Servicemeddelande

AVD 8	GRUPP 81	NR 203
----------	-------------	-----------

Flyttad fjäderbens-
infästning - rättelse

244/245

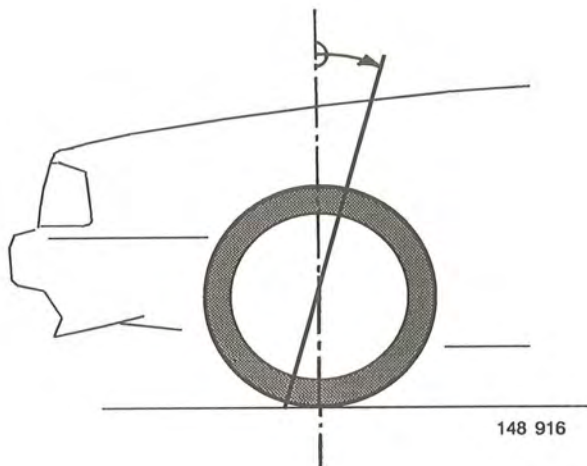
Detta meddelande ändrar tidigare Servicemeddelande 8-81-202 från december 1989.

Oförändrad castervinkel!

I servicemeddelande 8-81-202 från december 1989 angavs att hålbilden i fjäderbenstornet blivit flyttad. Anledningen till denna ändring var att i produktionsledet säkerställa att castervinkeln håller sig inom specificerade värden.

Castervinkeln är alltså oförändrad, och följande värden gäller både vagnar med tidigt och sent utförande av fjäderbenstorn:

Castervinkel (axellutning) - tom vagn

Utan servostyrning..... +2° - +3°
Med servostyrning..... +3° - +4°
